ContiTech

Kit de correa de distribución CT1134K1/WP1/WP2 para Audi, Seat, Skoda y VW. Diversos modelos 2,0 TDI “Common Rail”, 1.^a generación

Fig. 3
“Palanca de bloqueo” + tope de carga máxima

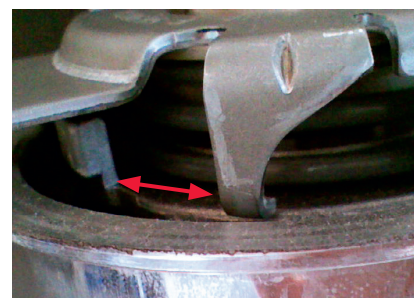
El rodillo tensor V56340 suministrado difiere visualmente del rodillo instalado en el vehículo y no es posible tensarlo correctamente.

En la versión de fábrica, el rodillo es tal y como se muestra en la Fig. 1. No obstante, en el mercado de recambios se suministra un rodillo tensor ligeramente modificado, véase la Fig. 2.

A fin de ajustar la tensión correctamente al emplear rodillos del nuevo modelo es necesario presionar primero el rodillo con la nueva tuerca en el espárrago, de modo que la “palanca de bloqueo”, que se encuentra en la parte posterior de la placa base, pueda deslizarse más allá de la pieza de fundición (tope de carga máxima): véase la Fig. 3.
